## Statens vegvesen

Behandlande eining: Region vest	Sakshandsamar/telefon: Tone Bøyum / 55516792	Vår referanse: 16/109117-4	Dykkar referanse:	Vår dato: 16.12.2016
------------------------------------	---	-------------------------------	-------------------	-------------------------

### Uttale – Søknad om avkøyrsløse – Fv. 393 – Ostereidet – Gnr. 234 bnr. 98 – Lindås kommune

Situasjonskart. Eksisterande og ny avkøyrslle.

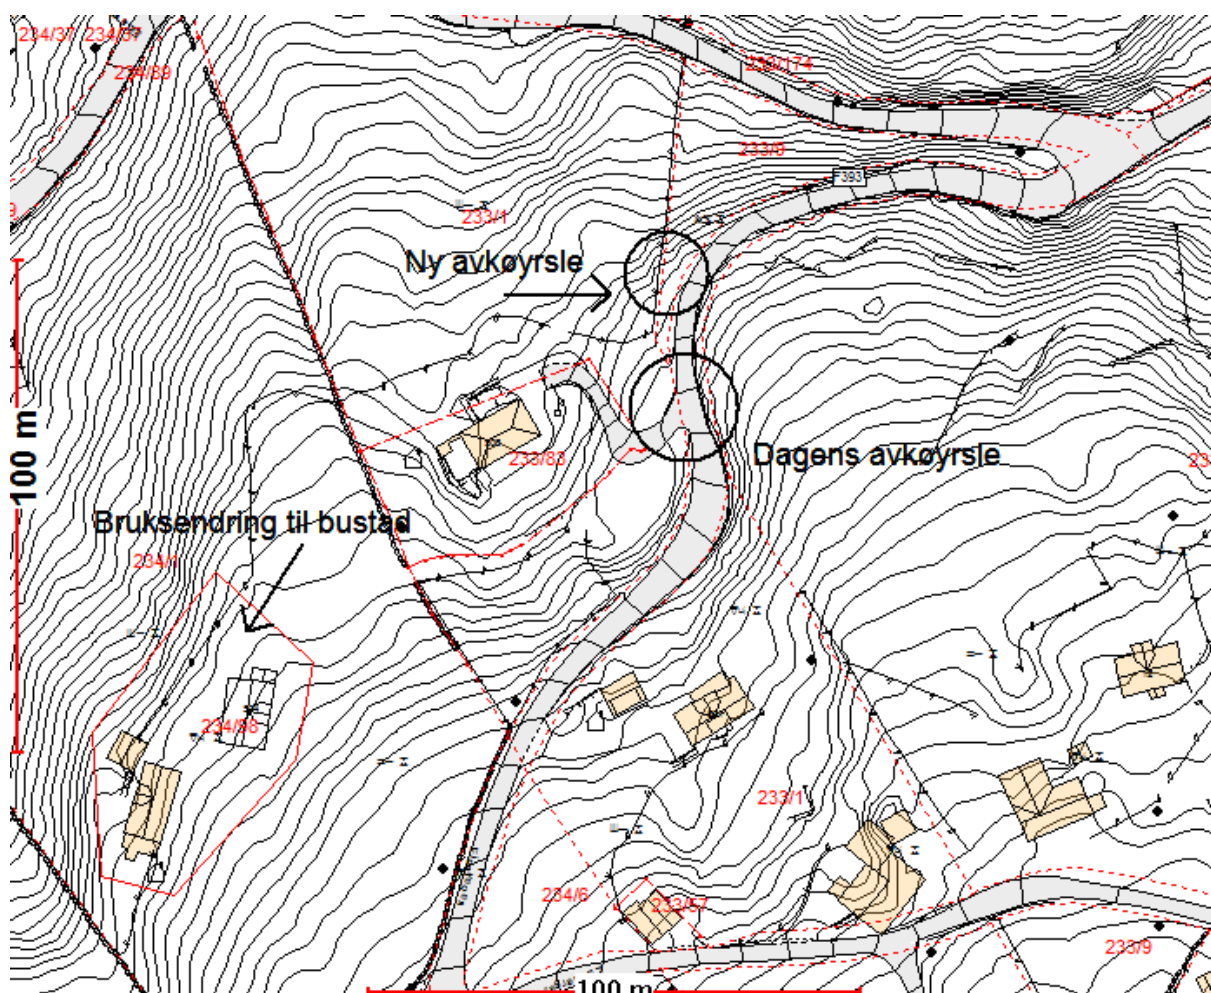
Den eksisterande avkøyrslle er dårleg og har berre 20 meter sikt til høgre, medan sikta til venstre er tilstrekkeleg. Krav til mellom anna svingradius og helling / lengdeprofil er heller ikkje oppfylt.

Eit absolutt krav vi stiller til nye avkøyrslle er at det skal vere tilstrekkeleg sikt. Siktkravet i dette tilfellet vil vere at ein skal sjå 100 meter til kvar side av køyrebanen frå eit augespunkt 1,1 meter over bakken 4 meter inn i avkøyrslle (sjå døme på vedlagt prinsippsskisse). På synfaring 28.11.2016 målte vi sikta. Vi fann at ein kan oppnå ein sikt på om lag 60 meter mot høgre dersom ein flyttar avkøyrslle, og endå betre sikt dersom ein utfører tiltak (fjerning av terreng og vegetasjon) i svingen. Sikta mot venstre vert vesentleg dårlegare dersom ein flytter avkøyrslle, rundt 75 meter retning kryss mot kommunal veg.

Andre krav vi normalt setter til avkøyrslle er knytt til svingradius. Svingradiusen skal vere minimum 4 meter. Det er vidare krav til helling / stigning i ei avkøyrslle. Det må i tillegg vere

tilstrekkeleg snu og manøvreringsareal inne på eigen eigedom. Vi observerte også stikkrenner og dreneringssystem der ny avkøyrsløse er planlagt. Ved ei eventuell godkjenning av ny avkøyrsløse vil det bli stilt krav til at dreneringssystemet skal oppretthaldast.

**Figur: Framlegg til reguleringsplan for Ostereidet sentrum. Omsøkt avkøyrsløse er markert med sirkel.**

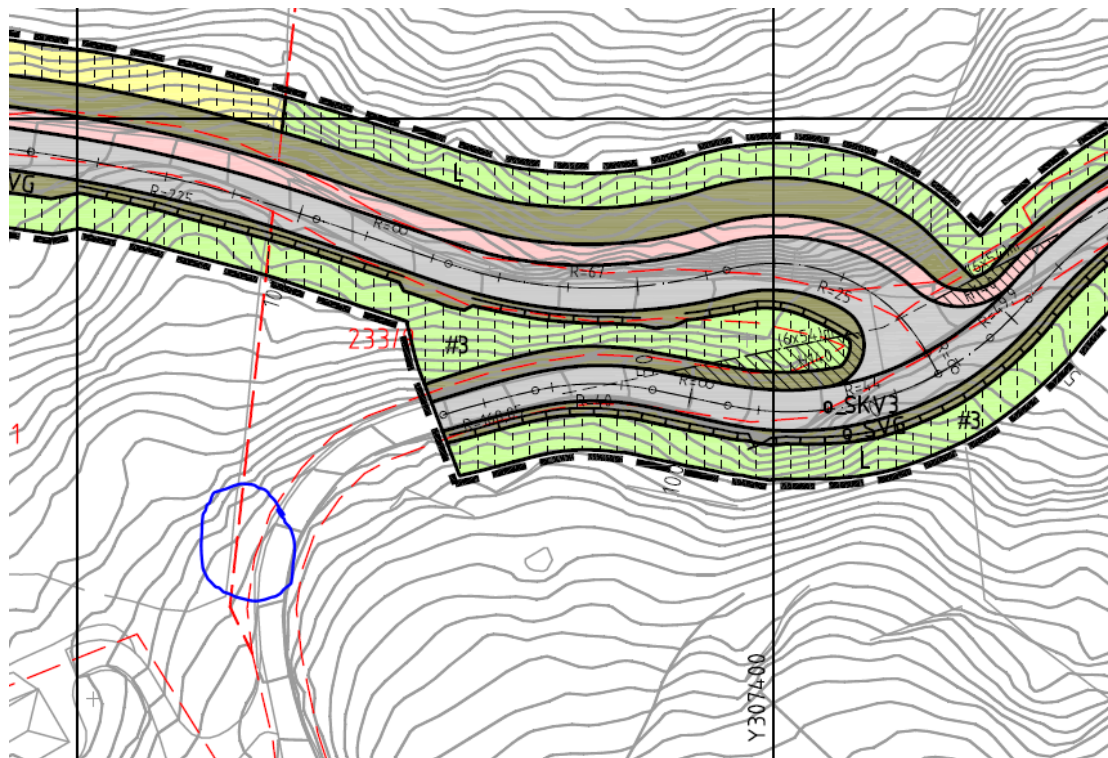
Det er eit pågåande planarbeid for Ostereidet sentrum. Statens vegvesen har motsegn til denne planen, mellom anna i høve til utforming av kryssløysing mellom fylkesveg og kommunal veg. Vi legg til grunn at det kan kome endringar i planen i dette området.

Kart og skisse som er vedlagt søknaden om ny avkøyrsløse er ikkje tilstrekkeleg til at vi kan ta endeleg stilling til søknaden. Avkøyrsløsa må teiknast fullt ut. Avkøyringspunktet skal ligge mest mogleg rett på vegbana, slik at ein oppnår ein god svingradius. Vi ser at ein mest sannsynleg ikkje kan oppfylle siktkravet i dette tilfellet. Vi vurderer likevel at reell fart på strekninga mest sannsynleg ikkje er 80 km/t og at vi difor kan vurdere eit lågare siktkrav. Dersom vi skal godkjenne ei flytting av avkøyrsløsa vil vi mellom anna setje krav om at andre tekniske krav skal oppfyllast fullt ut og at ikkje fleire husstandar skal kople seg på avkøyrsløsa.
